## Avis de service du radiateur (1517C) pour les modèles 1994–1996 de Buick Roadmaster, Cadillac Fleetwood et Chevrolet Caprice/Impala SS

En raison des mises à jour des modèles, il existe des variations dans le remplacement des radiateurs pour les modèles Buick Roadmaster, Cadillac Fleetwood, Chevrolet Caprice et Chevrolet Impala SS 1994–1996 (pièce n° 1517C).

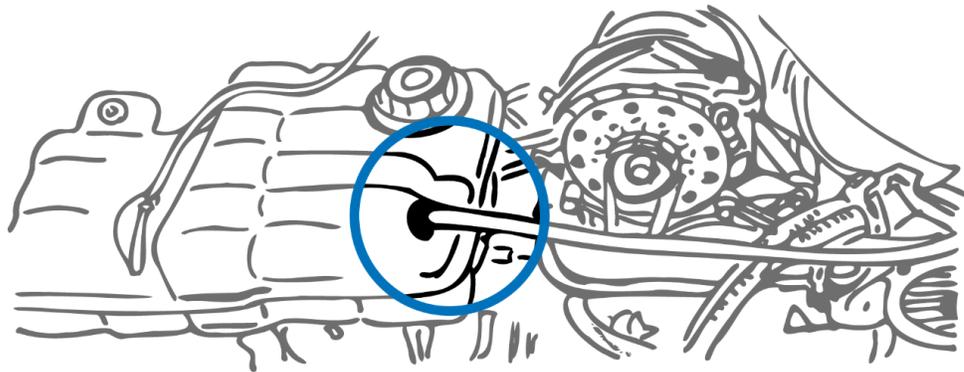
- La conception originale du radiateur, de la génération 1<sup>st</sup>, peut être identifiée par deux sorties sur le réservoir de liquide de refroidissement ; l'une est reliée au chauffage et l'autre au radiateur. Cette conception a été modifiée en raison d'un problème fréquemment signalé avec le système de chauffage. Lorsque le chauffage était allumé, le liquide de refroidissement n'atteignait pas la température nécessaire pour chauffer l'habitacle du véhicule. La conception du réservoir de liquide de refroidissement à deux sorties nuisait essentiellement à la performance du chauffage parce qu'elle permettait un débit constant d'eau dans le circuit de liquide de refroidissement. En avril 1994, GM a publié un bulletin de service, "GM TSB 431214", contenant des instructions sur la manière de modifier le réservoir d'origine en ajoutant une botte en caoutchouc sur l'une des sorties et une pièce en T dans le circuit de chauffage pour empêcher les fuites de la deuxième sortie reliée au radiateur. Grâce à cette modification, le liquide de refroidissement peut atteindre la température requise pour chauffer l'habitacle du véhicule.

- La plupart des radiateurs de remplacement du marché des pièces de rechange présentent la conception de la génération 2<sup>nd</sup>, avec une seule sortie sur le réservoir du liquide de refroidissement vers le radiateur. Ces radiateurs sont conçus sans sortie vers le réservoir.

De nombreux modèles de véhicules de la génération 1<sup>st</sup> actuellement en circulation ont un circuit de refroidissement modifié comme décrit ci-dessus. Veuillez consulter le TSB 431214 de GM (avril 1994) pour connaître la procédure de modification appropriée et le conseil technique n° 2 de gpd intitulé "Procédure de rinçage". Veuillez noter qu'il faut éliminer l'excès d'air du système au niveau du mamelon de purge situé près du corps de papillon du côté passager.
